WYJAŚNIENIA I ZMIANA TREŚCI SPECYFIKACJI WARUNKÓW ZAMÓWIENIA

Dotyczy: postępowania prowadzonego w trybie przetargu nieograniczonego na wykonanie zadania inwestycyjnego pn.: „Budowa siedziby Archiwum Województwa Mazowieckiego”

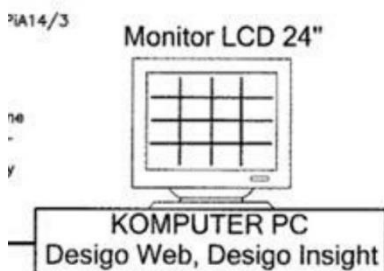
W projekcie BMS jest mnóstwo zapisów wzajemnie wykluczających się technologii.

Przykładowo

Microsoft Windows XP, Vista, 7, 8, 10. Program posiada budowę modułową i składa się między innymi z własnego eksploratora Navigator, modułu tworzenia grafik oraz edytora i kompilatora programów GCL+ tworzonych na potrzeby systemu. Zapewnia wielopoziomowy dostęp operatorom

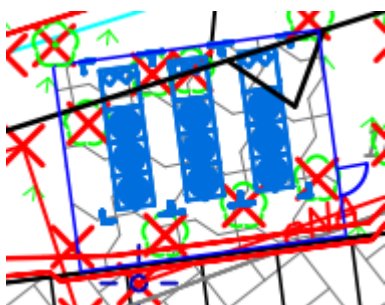
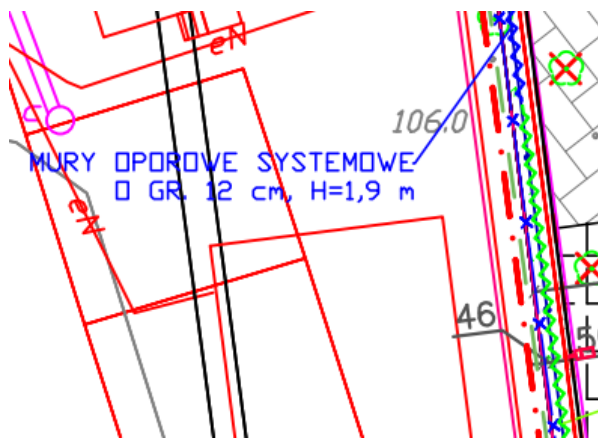
Proszę o wskazanie w jakich miejscach powinno zostać ogrodzenie zewnętrzne. Projekt w tym aspekcie jest słabo czytelny. Z legendy zamieszczonej na rysunku Z_01 projektu wykonawczego dla zakresu PZT wynika że zastosowano oznaczenie nowoprojektowanego ogrodzenia jako:

- PROJEKTOWANE OGRODZENIE

Natomiast mając to oznaczenie na uwadze, można dojść do wniosku że rewersyjne pompy ciepła nie będą ogradzane:

Ogrodzenie należy wykonać przed murkiem oporowym od strony zachodniej:

A przy agregatach klimatyzacyjnych należy posadzić jedynie furtki:

Proszę o jednoznaczne wskazanie w jakich miejscach Zamawiający wymaga postawienia ogrodzenia terenu.

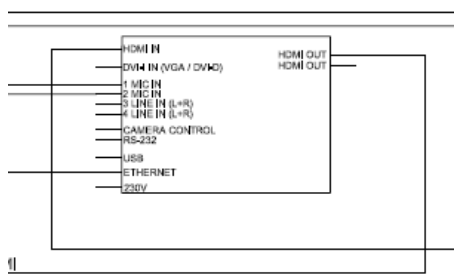
W nawiązaniu do udostępnionych odpowiedzi na zadane pytania z dnia 29.02.2024r nr 10 ponownie prosimy o udostępnienie opisu działania i funkcjonalności systemu AV, punkt 3 dokumentacji takich informacji nie zawiera. Rysunek T.10 również nie zawiera nazw wszystkich elementów i urządzeń przykład poniżej:

Wobec powyższego Oferent nie ma możliwości przygotować rzetelnej wyceny kosztów.

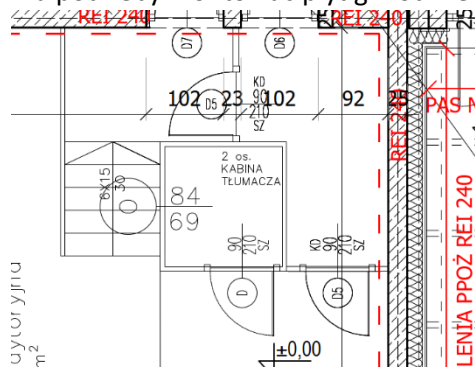
Prosimy o potwierdzenie:

- kabina tłumaczy ma być produktem prefabrykowanym
- kabinę tłumaczy należy zbudować płytą gipsowo-kartonową według rzutu parteru i nie ma potrzeby montować płyt g-k od wewnątrz wydzielonego pomieszczenia z kabiną?

Zamawiający potwierdza, że kabina tłumaczy ma być elementem prefabrykowanym, pomalowana na kolor ciemnoszary RAL 7016. Należy przewidzieć zabudowę nad kabiną tłumaczy do stropu. Nie ma potrzeby montowania płyty g-k od wnętrza wydzielonego pomieszczenia kabiny. Ściany ma całą wysokość pomieszczenia według zielonego oznaczenia na rysunku poniżej.

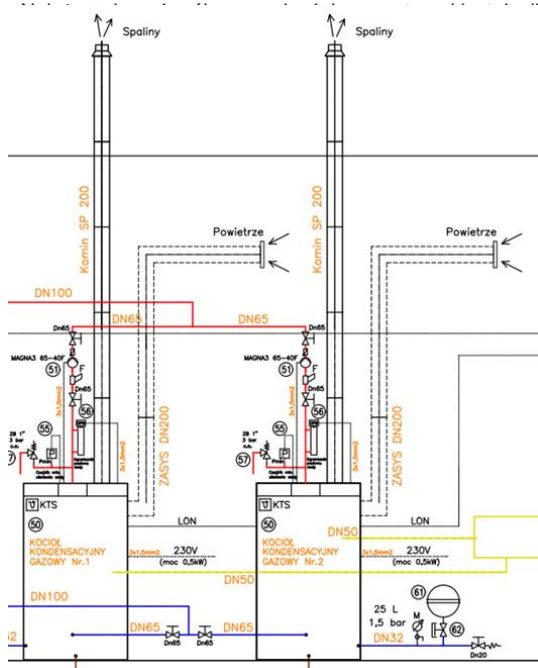
Prosimy o wyjaśnienie czy do kotłów gazowych zgodnie z opisem i rysunkami należy zastosować dwa oddzielne przewody dwuściennie fi 200 mm, osobno stalowy dwuścienny przewód do spalin i osobno stalowy dwuścienny przewód do powietrza?

zaworem MAG umieszczonym w szafce gazowej.

Dla kotła należy zgodnie z zaleceniami producenta zastosować stalowy dwuścienny przewód powietrzny oraz spalinowy o średnicy $\varnothing 200mm$.

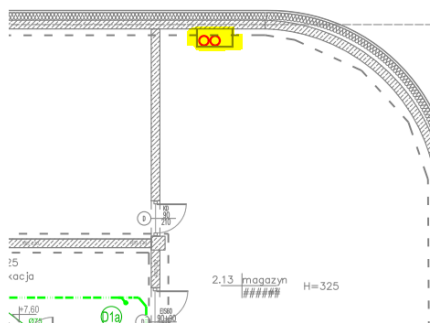
Prosimy o wskazanie wytycznych dla wykonania obudowy komina zaczynającego się w pomieszczeniu kotłowni.
